DOSSIER DE DEMANDE D'AUTORISATION ENVIRONNEMENTALE – PROJET D'IME D'EVONEO – MURET (31)

REPONSES AUX OBSERVATIONS DE LA DDT31

Mai 2025

Réf : SI TOU N°127 868 – A1SUMAM

Figure 53 : Schéma de gestion des eaux pluviales

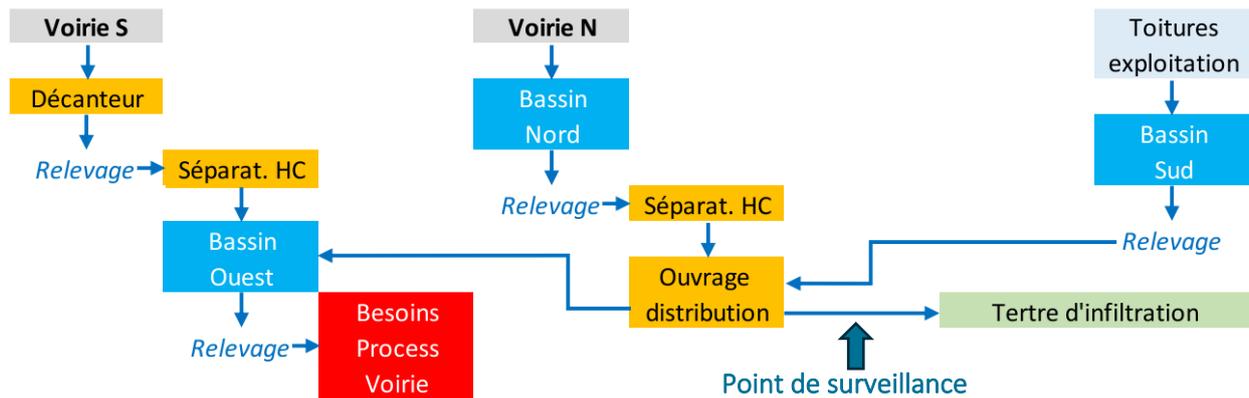
2.1 POINT DE PRELEVEMENT / SURVEILLANCE REJETS

Le point de surveillance de la qualité des eaux se fera sur la sortie de l'ouvrage de distribution vers le terre d'infiltration, la totalité des autres flux d'eau étant recyclés tel que l'illustre la figure 53 de l'étude d'impact, reproduite ci-dessous :

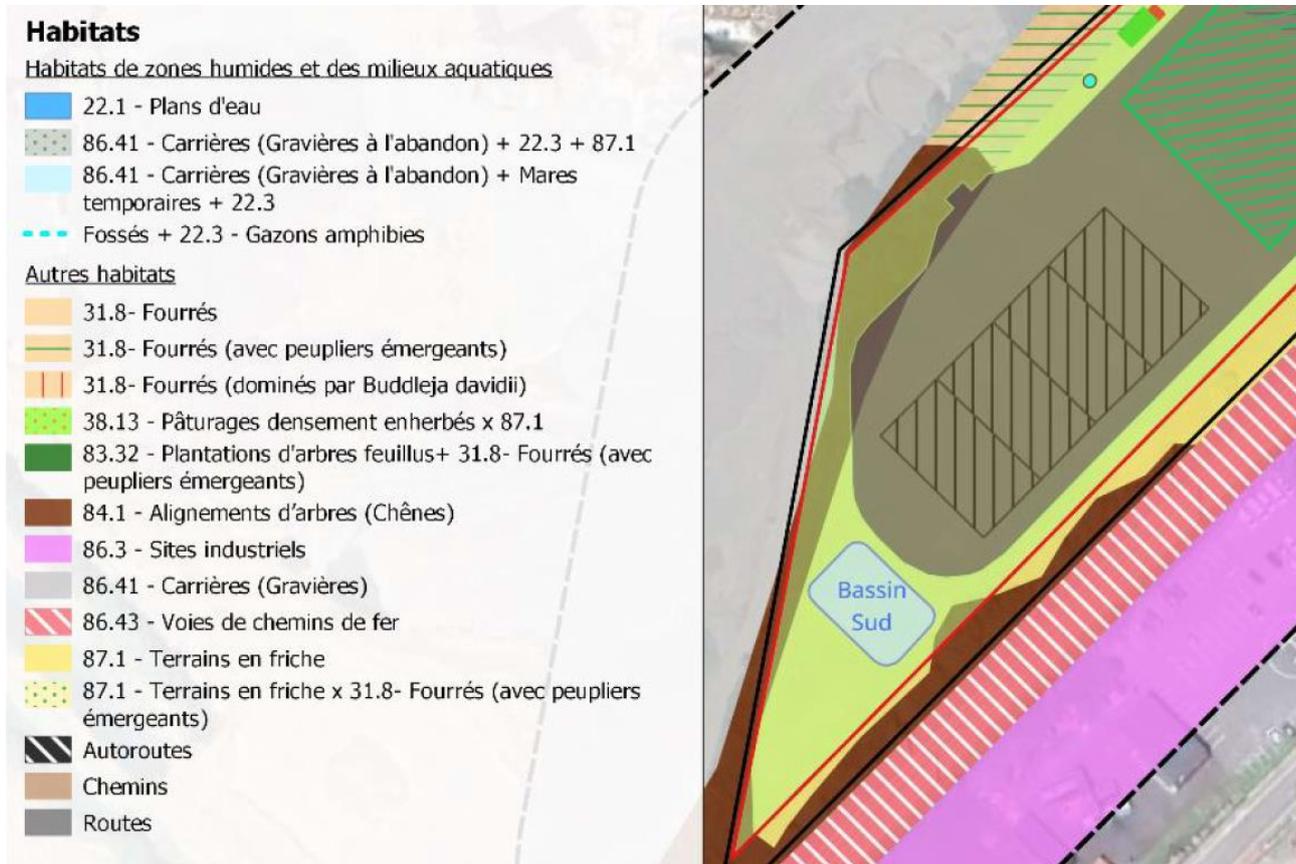
La recommandation formulée est celle d'un évitement strict de l'alignement d'arbres identifiés sur le site (dont l'enjeu écologique est globalement qualifié de modéré tel qu'indiqué ligne 84.1 du tableau page précédente).

Rappelons tout d'abord qu'il s'agit de la dénomination générique utilisée dans la nomenclature CORINE pour décrire ici une frange arborée résultant d'une croissance spontanée, mais aucunement d'un « *alignement d'arbres plantés volontairement et de manière ordonnée bordant une voie ouverte à la circulation publique* » formations végétales qui disposent d'un statut réglementaire spécifique (art L.350-3 CE).

Ainsi que l'illustrent les photos prises sur le site en juillet 2024, la frange végétale présente à la limite Sud du projet en interface avec le carrière côté Ouest et la voie ferrée côté Est se compose très clairement de sujets jeunes issus d'une colonisation naturelle :

Pour répondre à la demande d'évitement supplémentaire formulée par la DDT, EVONEO propose le protocole suivant :

- piquetage précis de la limite de la frange arborée à l'intérieur de la parcelle allouée au projet et relevé par géomètre du tracé résultant ;
- incorporation de ce tracé dans l'étude du projet, évaluation des possibilités de limitation des emprises de voirie dans les secteurs réellement recoupés ;
- redéfinition du tracé de la clôture ICPE suivant le contour extérieur des voiries et du bassin Sud ;
- utilisation de l'espace non utilisé à la pointe Sud du terrain pour créer un bosquet composé des essences arborées présentes dans la frange végétale existante ;
- bilan surfacique pour l'habitat 84.1, qui sera sans aucun doute favorable par rapport à son extension actuelle.

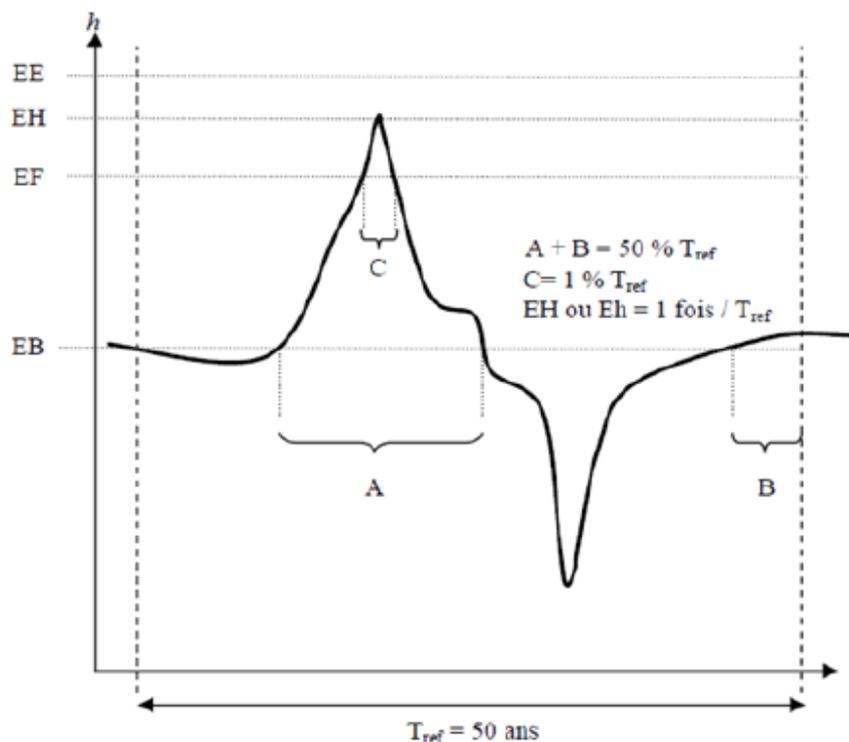
5.1 COTES DE LA NAPPE

Dans le cadre des études géotechniques et environnementales, 3 piézomètres ont été réalisés afin de mesurer le niveau de la nappe.

*le nivellement initial a été réalisé par l'hydrogéologue, qui réalise un suivi des 3 ouvrages sur un cycle annuel complet. Très prochainement, le nivellement NGF définitif sera réalisé par un géomètre expert et intégré dans rapport final de suivi hydrogéologique qui servira de base aux études d'exécution des installations.

Figure 52 : Réseaux et zones de collecte des eaux de ruissellement du site

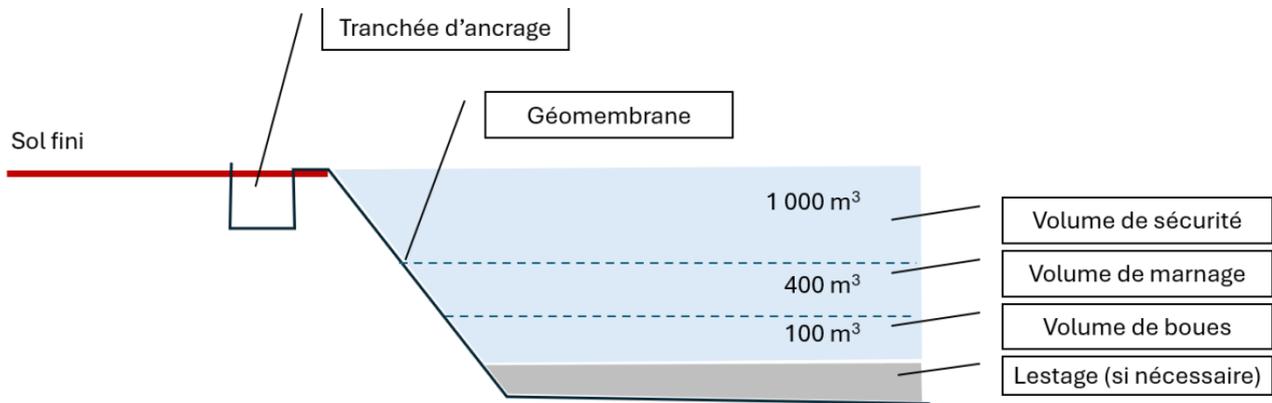
5.3 PLAN DES OUVRAGES DE GESTION DES EAUX PLUVIALES

Un plan général des ouvrages de gestion des eaux pluviales est présenté au chapitre 3.1.3.1 de l'étude d'impact (figure 52, page 128) et repris ci-dessous.

Les bassins de rétention seront réalisés selon la coupe de principe donnée ci-dessous :

En fonction des résultats des études détaillées (qualité des remblais, suivi piézométrique, retraits pour préservation végétation), la géométrie de chaque ouvrage sera adaptée de façon à chercher la solution optimale ; la profondeur finalement retenue déterminera la nécessité de recours au lestage.

Figure 55 : Implantation des points de contrôle

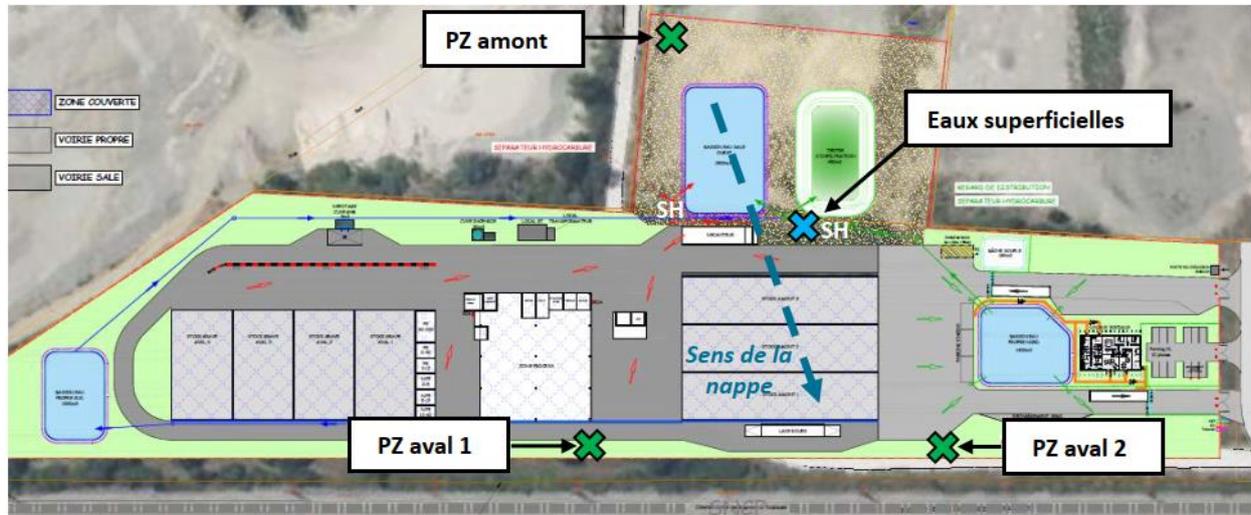
5.7 PLAN DE CONTROLE DE LA QUALITE DES EAUX INFILTREES

Cet aspect est justifié au point n°9 du chapitre 3.1.3.1. b) de l'étude d'impact, p 138 :

- Le contrôle du rejet des eaux superficielles s'effectuera dans le regard prévu à cet effet, en amont du tertre d'infiltration.
- Le contrôle de l'incidence sur la nappe s'effectuera sur les mêmes paramètres que ceux contrôlés dans le rejet des eaux superficielles, au moyen de 3 piézomètres placés selon le sens d'écoulement de la nappe respectivement en amont, en aval du bâtiment process et en aval du tertre d'infiltration.
- Conformément au BREF, le contrôle des rejets superficiels sera mensuel, puis semestriel quand la stabilité des niveaux d'émission aura pu être démontrée. Le contrôle des eaux souterraines sera réalisé selon une fréquence semestrielle, en périodes de hautes et basses eaux.

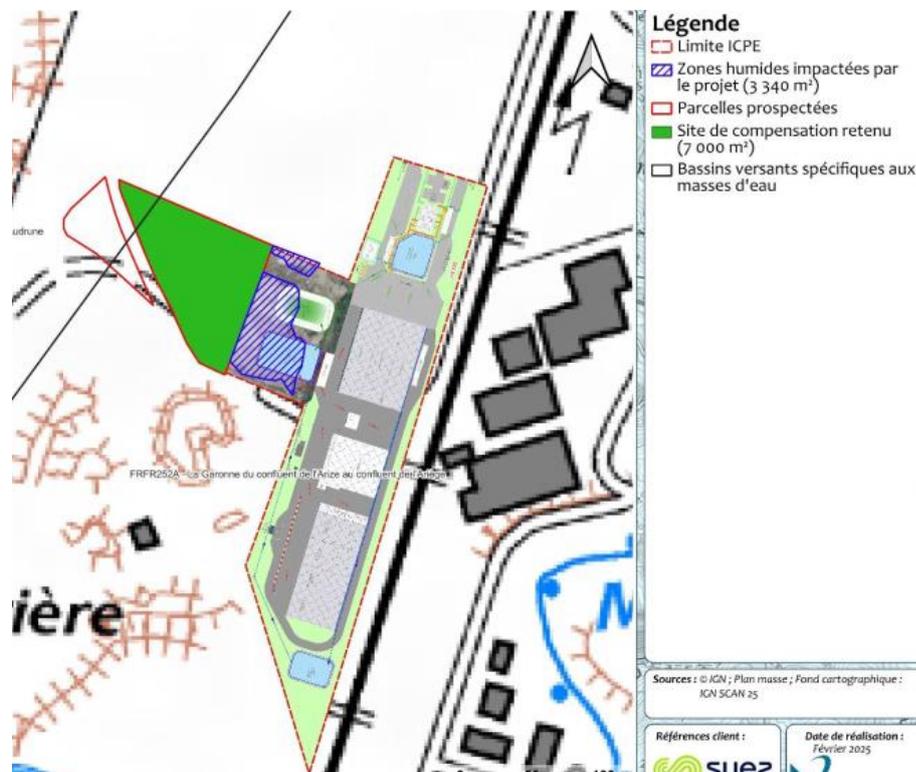
6 GESTION QUANTITATIVE DE LA RESSOURCE EAU

Dans le cadre des études géotechniques et environnementales, 3 piézomètres ont été réalisés. Il s'agit d'ouvrages temporaires qui n'ont pas vocation à être maintenus et seront rebouchés selon les normes et bonnes pratiques en vigueur. En revanche, comme indiqué au chapitre 3.1.3.1 de l'étude d'impact (page 138), 3 piézomètres seront réalisés pour répondre aux exigences de suivi de qualité de la nappe. Ce sont ces piézomètres qui sont visés par la rubrique IOTA 1110. Les coupes techniques seront transmises après réalisation des ouvrages.

Nous confirmons bien que la totalité des besoins hydriques du projet seront couverts par la récupération des eaux pluviales, sans besoins de captage ni dans les eaux superficielles ni dans les eaux souterraines. La classification sous la rubrique Loi sur l'Eau 1.3.1.0 est laissée à l'appréciation de l'administration.

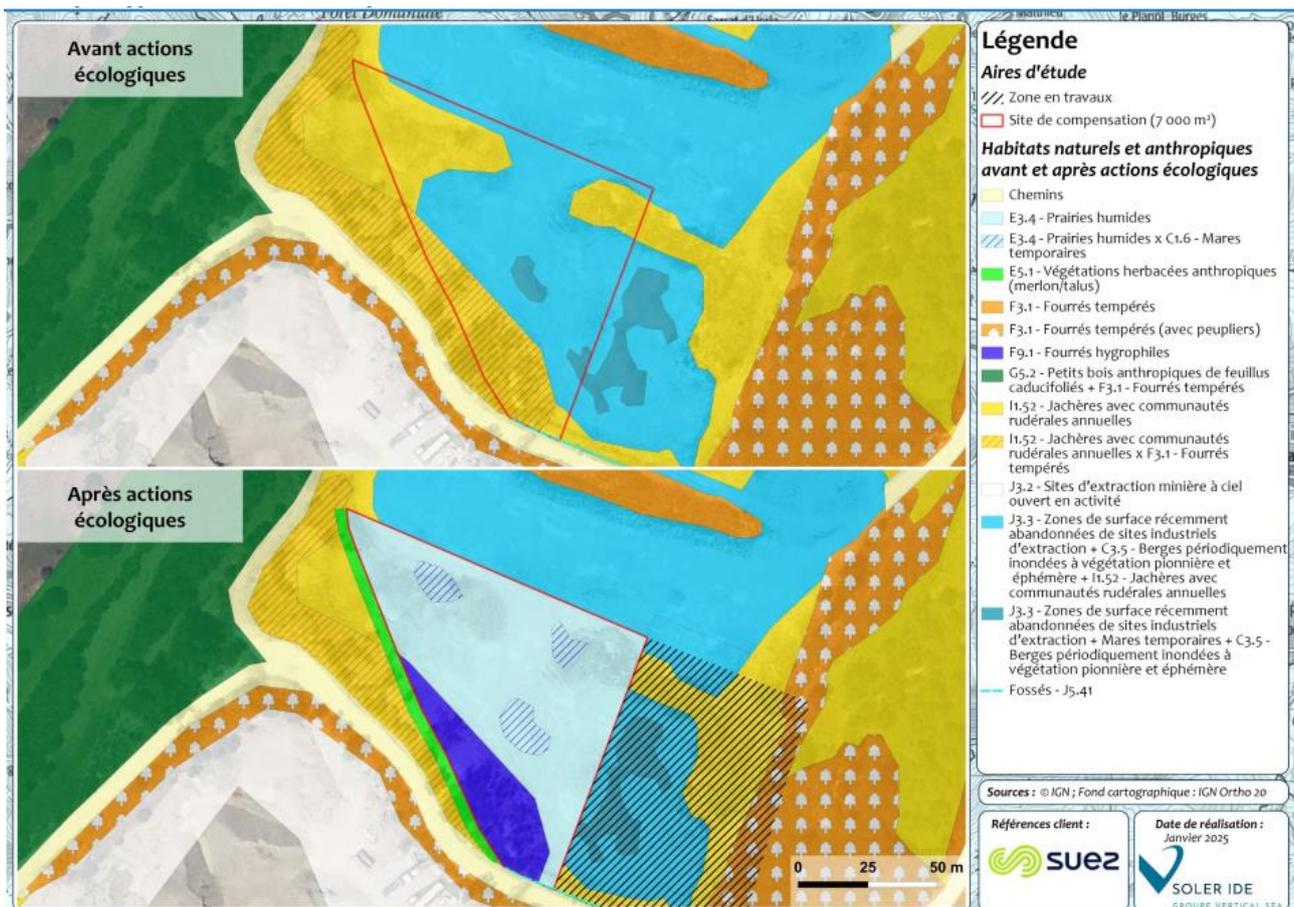
La demande formulée porte sur la présentation d'un argumentaire plus développé sur l'alimentation en eau et la compensation de la zone humide impactée.

Pour ce qui concerne l'alimentation en eau de la zone humide, elle se fait exclusivement par les précipitations, indépendamment de la nappe dont le niveau habituel se trouve à plus de 2 m du terrain actuel ainsi que l'a montré le suivi piézométrique (cf § 4.2 du présent mémoire). Dans ce contexte, c'est le tassement des remblais et l'absence de pente qui a permis le développement d'une flore hygrophile induisant le classement en zone humide du secteur sur le seul critère botanique.

Les éléments techniques ayant conduit à l'élaboration du projet de compensation, en respectant les règles actuellement en vigueur, sont détaillés dans l'annexe 10 de l'étude d'impact. Nous en rappelons ici les principaux points :

- ✓ La parcelle principale située le long de la voie de chemin de fer étant totalement occupée par les installations de réception traitement et mûruration des mâchefers, la parcelle secondaire située à l'Ouest de la principale est partiellement utilisée pour mettre en place un bassin de rétention (*permettant de n'utiliser que de l'eau pluviale dans le process, sans recours à l'eau potable*) et un tertre d'infiltration de l'excédent d'eau pluviale (*rendu nécessaire pour garantir une épaisseur non saturée de 1 m sachant que la nappe peut remonter au niveau du sol*). Le reste de la parcelle secondaire est utilisé pour accueillir le site de compensation de la zone humide impactée, tel que figuré ci-dessous :

- ✓ Pour atteindre ces objectifs, 6 actions sont envisagées : pose de clôture anti-amphibiens le temps du chantier, déblaiement des matériaux de surface réutilisés en talus périphériques, imperméabilisation par apport d'une couche d'argile, apport de terre végétale, ensemencement, traitement des espèces exotiques envahissante) avec un suivi écologique pendant 30 ans

Figure 53 : Schéma de gestion des eaux pluviales

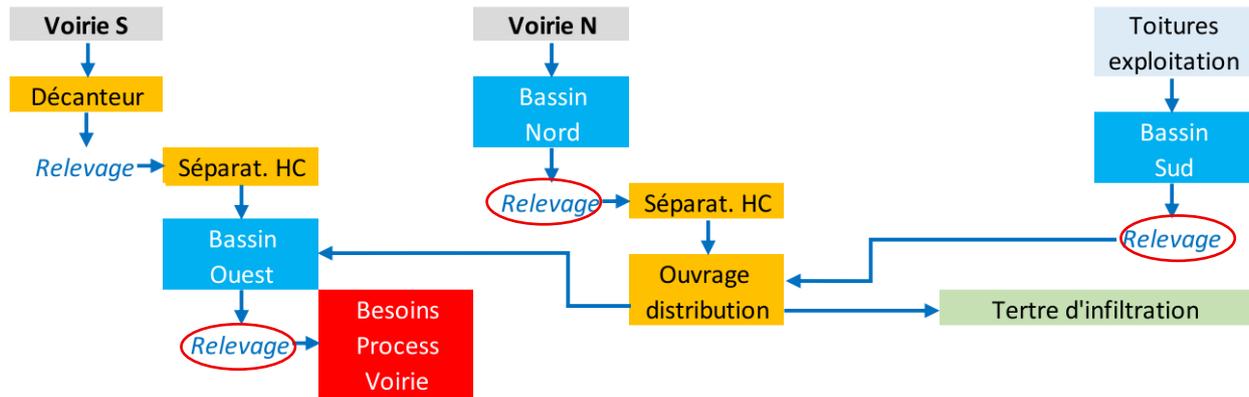
8 DISPOSITIONS EN CAS D'INCENDIE

Pour assurer la protection des eaux en cas d'incendie, les postes de relevage équipant les 3 bassins de rétention seront mis à l'arrêt depuis le poste de commande d'exploitation. La position de ces postes sur le schéma hydraulique est indiquée ci-dessous
